АКТ
технічного обслуговування внутрішньобудинкових
систем газопостачання у багатоквартирному будинку

№ 17

від 16 квітня 2025 року

виконано роботи з технічного обслуговування ВБСГ багатоквартирного будинку (гуртожитку), № 1 по пл. Кодацька (пл.Петлякова)

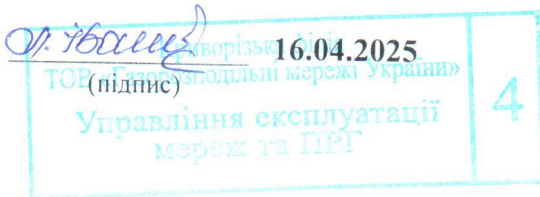
Під час проведення ТО ВБСГ були виявлені порушення п. 7.92, глава 7 ДБН В.2.5-20:2018 «Газопостачання» та п. 7 глава 5 розділ V ПТЕСГ а саме: фасадний газопровід не захищений від атмосферної корозії лакофарбовим покриттям, потребує фарбування та п. 5, глава 5, розділ V ПТЕСГ виявлені витоки газу на кранах Ø 25 – 2 шт., згоні Ø 25 – 1 шт., які були усунені шляхом перепакування різьбових та муфтових з'єднань (заміна мастильного та ущільнюючого матеріалу). За виявленими порушеннями складено відповідний акт-припис, який вручено управителю ТОВ «УЮТ-2011».

На теперішній час для усунення порушення необхідно пофарбувати фасадний газопровід низького тиску. Усунути виявлений недолік в термін до 16.05.2025.
